【新宿通り（第I期）】

【区役所通り】

写真1：新宿通り歩道舗装

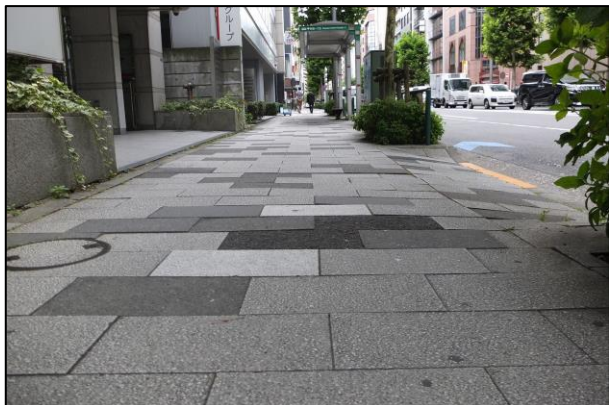
No.	意見	対応
1	歩道舗装を改修し、段差やガタツキを解消してほしい。 写真1	歩道舗装の全面改修を行う。[p50,p68] ⇒別紙2整備内容④
2	幅員の広い歩道では、建物から1~1.5m程度の離隔を取って、視覚障害者誘導用ブロックを設置してほしい。	沿道建物から1.5m程度離れた位置を標準として、誘導ブロックを設置する。[p56]
3	防護柵ベンチを設置する際は、ベンチに至る視覚障害者誘導用ブロックを設置してほしい。	防護柵ベンチに至る誘導ブロックの設置を行う。[p50]
4	交差点部周辺の歩道の勾配を緩やかにしてほしい。 写真2	歩車道境界ブロックの段差1cm化とあわせて、できる限り歩道勾配の緩和を行う。[p49]
5	神社の前はお祭りの際に支障となる可能性があるため、ベンチの設置を避けてほしい。	神社の前以外の位置に、防護柵ベンチの設置を行う。[p50,p55] ⇒別紙2整備内容②
6	音響式信号のある交差点では、エスコートゾーンを整備してほしい。	交通管理者へエスコートゾーンの設置要望を伝達済。[p49]
7	四谷区民センター前の交差点の音響式信号は、設定された時間帯には常に音が鳴る方式となっているが、夜間には停止しているものと思われる。夜間も使用可能なよう押しボタンを設置してほしい。	交通管理者に確認したところ、押しボタン式とし鳴動する時間帯を延長する対応は可能であるとのこと。また常に音がなる方式のまま鳴動する時間帯を延長することも可能であるとのこと。ただし、周辺住民との調整が必要であるため、引き続き検討課題とする。[p49]
8	バス停の位置が分かりやすくなるような設備（ライト、チャイム等）を設置してほしい。	都営バスのバス停については、夜間点灯するライトの設置はされているが、通行する車両や沿道住民への影響が考えられることからチャイム等のような音を発する設備の整備は近隣への配慮から行っていないとのこと。
9	四谷区民センターと歩道の視覚障害者誘導用ブロックのズレを解消してほしい。また、区民センターの入口にチャイムを設置してほしい。 写真3	チャイムについては、四谷特別出張所に意見を伝達済。誘導ブロックの設置位置については、道路側からの改良を検討中。
